玄海原子力発電所3号炉及び4号炉 原子炉安全保護計装盤等の更新について

2019年5月9日
九州電力株式会社

玄海原子力発電所3、4号機の原子炉安全保護計装盤等の更新に係る 原子炉工学の専門家からの助言及び九州電力等への確認内容について

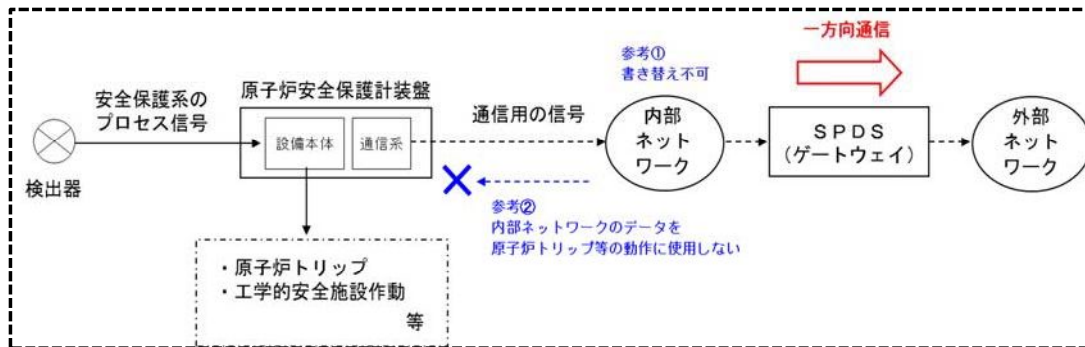
確認内容

(ソフトウェアの機能的分離)

ソフトウェアの機能的分離とはどのように行うのか。

・原子炉安全保護計装盤から外部ネットワークへのデータ伝送の必要がある場合は、送信ソフトウェアのみ（信号を一方方向通信に制限）としたSPDS（ゲートウェイ）を介して外部に伝送することで、外部からの信号を受信しない機能的分離を図り、不正アクセスを防止する。

・外部からの不正アクセスによりSPDS（ゲートウェイ）のソフトが書き替えられた場合においても、外部からの書き替えが不可能^(※1)な内部ネットワークにより機能的分離を図る。(参考①)

(※1) 内部ネットワークに使用しているソフトウェアは、メーカー工場等の専用機器を用いてのみ書き替えが可能であり、発電所に取り付けられた状態での書き替えは出来ない仕様

・原子炉安全保護計装盤は、内部ネットワークからの情報は使用しておらず、原子炉トリップや工学的安全施設の動作には安全保護系のプロセス信号のみ使用し、機能的分離を図る。(参考②)^(※2)

(※2) 原子炉安全保護計装盤は、内部ネットワークに対し、発電所のパラメータを送信しているのみ
